改善箇所説明図

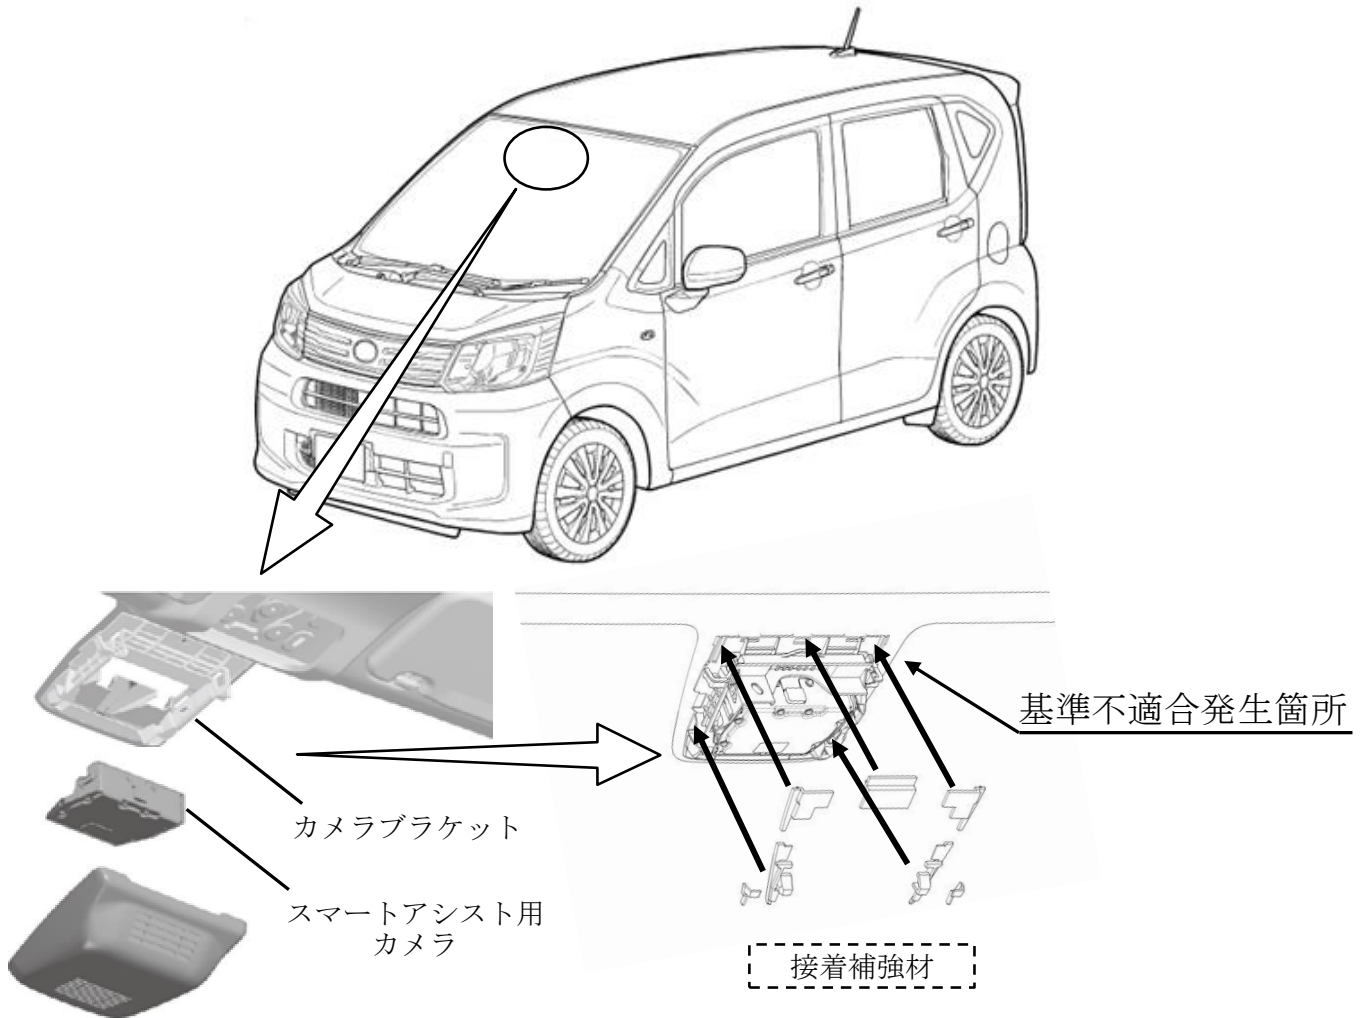
予防安全機能（スマートアシスト）用カメラにおいて、ウインドシールドガラスへのカメラ固定用ブラケットの接着工程管理が不適切なため、接着力が弱いものがある。そのため、使用過程で当該ブラケットが剥がれ、最悪の場合、走行中に落下して前方視界を妨げるため、運転者席の基準を満足しないおそれがある。また、落下したブラケットの端部形状が乗車装置の基準を満足しないおそれがある。

注：[]は追加する部品を示す。

全車両、カメラブラケットに接着補強材を追加する。なお、本件は改善対策届出番号「654」と同一の事象であり、改善の内容にも変更はないため、既に改善対策で修理が完了した車両は改めて修理をする必要はない。
